Добавление 36 – Правила № 37

Пересмотр 7 – Поправка 5

Дополнение 42 к поправкам серии 03 – Дата вступления в силу: 10 июня 2014 года

Единообразные предписания, касающиеся официального утверждения ламп накаливания, предназначенных для использования в официально утвержденных фарах механических транспортных средств и их прицепов

Спецификация WT21W/1

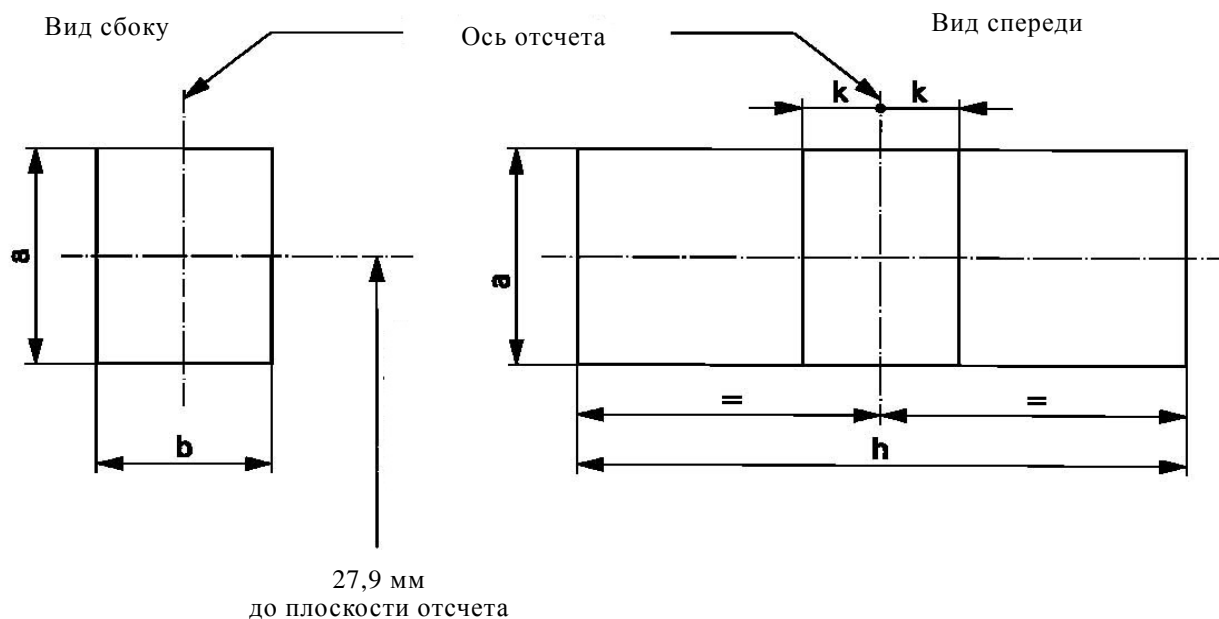
Включить новые спецификации WT21W/1-2 и WT21/7W/1-3 между спецификацией WR21/5W/1 и спецификацией WY2.3W/1 следующего содержания: (см. следующие страницы):

Размеры в мм		Лампы накаливания серийного производства			Эталонная лампа накаливания 5/
		мин.	ном.	макс.	
e	12В		27,9 ^{3/}		27,9 ± 0,3
	24В	26,9	27,9	28,9	
f				7,5	7,5 + 0/ - 2
Боковое отклонение ^{2/}	12В			^{3/}	0,0 ± 0,4
	24В			1,5	
β		75° ^{3/}	90°	105° ^{3/}	90° ± 5°
Цоколь:		WT21W: WUX2.5x16d в соответствии с публикацией МЭК 60061			(спецификация 7004-[....]-1)
		WTY21W: WUY2.5x16d			(спецификация 7004-[....]-1)
Электрические и фотометрические характеристики					
Номинальные значения	Вольты	12	24		12
	Ватты	21			21
Испытательное напряжение	Вольты	13,5	28,0		13,5
Фактические значения	Ватты	26,5 макс.	29,7 макс.		26,5 макс.
	Световой поток	WT21W	460 ± 15%		
		WTY21W	280 ± 20%		
Контрольный световой поток при напряжении приблизительно 13,5 В:					Белый: 460 лм Автожелтый: 280 лм

^{1/} Ось отсчета определяется относительно контрольных выступов и перпендикулярна плоскости отсчета.

^{2/} Максимальное боковое отклонение центра основной (с высокой номинальной мощностью) нити накала относительно двух взаимно перпендикулярных плоскостей, проходящих через ось отсчета, одна из которых проходит через ось контрольных выступов.

^{3/} Проверяется с помощью "системы шаблона", спецификации WT21W/2.

^{4/} Свет, излучаемый лампами накаливания серийного производства, является белым для категории WT21W и автожелтым для категории WTY21W (см. также сноску 5).

^{5/} Свет, излучаемый эталонными лампами накаливания, является белым для категории WT21W и белым либо автожелтым для категории WTY21W.

Образец знака официального утверждения

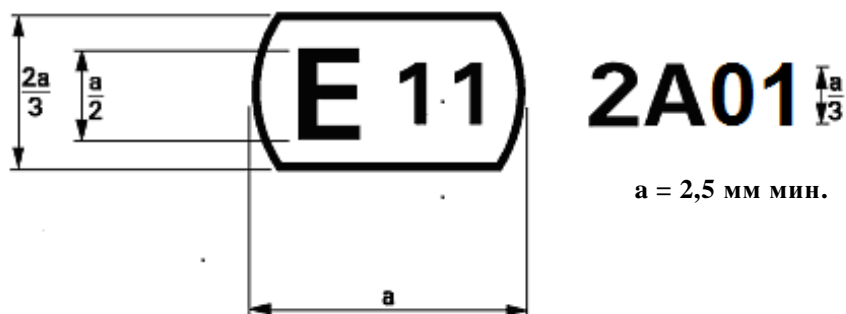
Приложение 3 изменить следующим образом:

Приведенный выше знак официального утверждения, проставленный на лампе накаливания, указывает, что данная лампа накаливания была официально утверждена в Соединенном Королевстве (E11) под кодом официального утверждения A01.

Первый знак кода официального утверждения указывает, что официальное утверждение было предоставлено в соответствии с требованиями Правил № 37 с поправками серии 02 и серии 03 (*).
